Parc Photovoltaïque de Roquerousse à Lambesc

Analyse du projet

Pièce 2.1.5 : PHOTOGRAPHIE AERIENNE DE LA ZONE A DEFRICHER

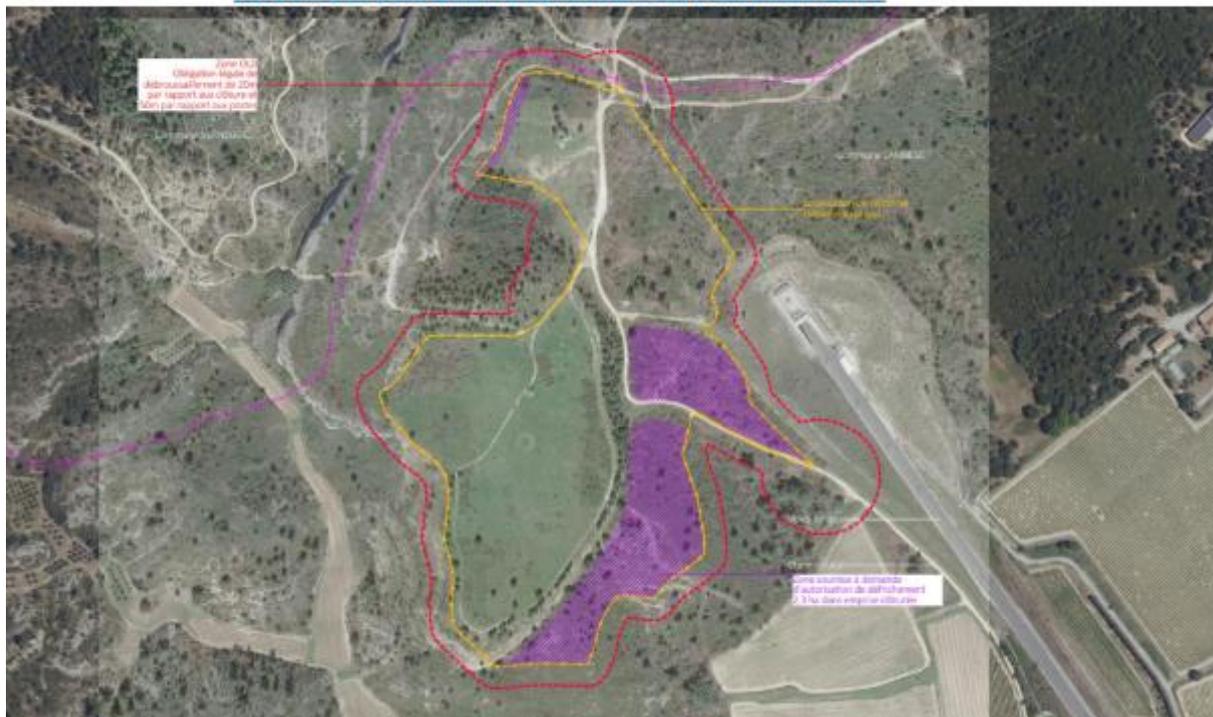
Les images figurant dans le dossier semblent avoir été retravaillées afin de donner l'impression qu'il n'y a que très peu d'arbres sur l'ensemble de la zone (voir ci-dessus). Sur l'ilot 3, la forêt a disparu, seuls quelques arbres ont été laissés apparents au milieu de ce que l'on pourrait prendre pour une pelouse sèche identique à celle de l'ilot1.

Ces images sont trompeuses, la visite sur le terrain montre une réalité tout à fait différente : les terrains correspondant à l'ilot 3 ainsi que le sud de l'ilot 4 sont clairement des zones densément boisées. Il convient de rappeler que lors des travaux TGV les arbres en place sur l'ilot 3 et au Sud de l'ilot 4 avaient été préservés. Faut-il absolument les abattre 30 ans plus tard ?

L'ilot 2 est une zone de garrigues naturelles qui n'a pas été impactée par les travaux TGV. **Si on admet d'utiliser ce type de zones naturelles pour des installations photovoltaïques alors il n'y a aucune raison de ne pas couvrir toute la Chaine des Costes de panneaux solaires !** Une installation photovoltaïque à cet endroit serait par ailleurs très visible depuis le secteur Sud-Est

Ilot 3 : il s'agit d'un très beau bois de chênes avec des spécimens de plus de 35 ans dépassant 1m de circonférence. Il n'est pas admissible d'abattre ces arbres

Sud de l'ilot 4 vu depuis la partie nord : contrairement à la description qui en est faite le Sud de l'ilot 4 est une zone boisée (pins + chênes)

Ilot 4 : vue intérieure de la partie sud : bois de chêne et pins

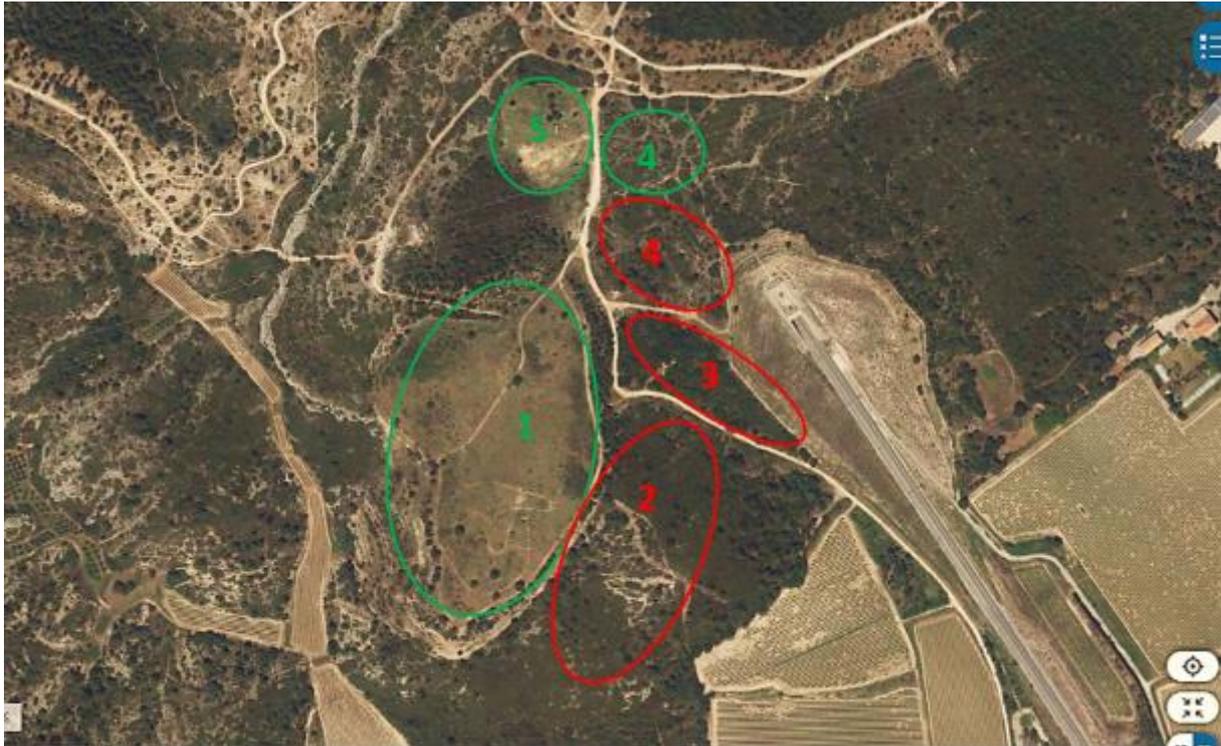
Dans le cadre de la procédure ERC (Eviter, Réduire, Compenser), il convient d'éviter les zones naturelles non modifiées par les travaux du TGV et de préserver les zones boisées. L'emprise du projet doit donc être réduite aux seules zones anthropisées correspondant aux dépôts des déblais issus du creusement du tunnel TGV.

Par ailleurs, le déboisement ne respecte pas la procédure ERC : aucune compensation (véritable renaturation d'un site clairement identifié) n'est proposée mise à part une simple convention de suivi ONF.

Avis favorable pour l'aménagement d'un parc photovoltaïque sur les îlots 1 et 5 ainsi que sur la partie Nord de l'îlot 4 (en vert sur l'image ci-dessus). Soit plus de 5,5 ha de panneaux. Le développement des énergies renouvelable constitue en effet une urgence pour FNE13.

Avis défavorable pour les opérations de déboisement proposées pour les îlots 2 et 3

Avis défavorable pour l'aménagement d'installation photovoltaïques sur les zones non anthropisées : îlots 2 et 3 et sur le Sud de l'îlot 4 qui contrairement au dossier constitue également une zone boisée
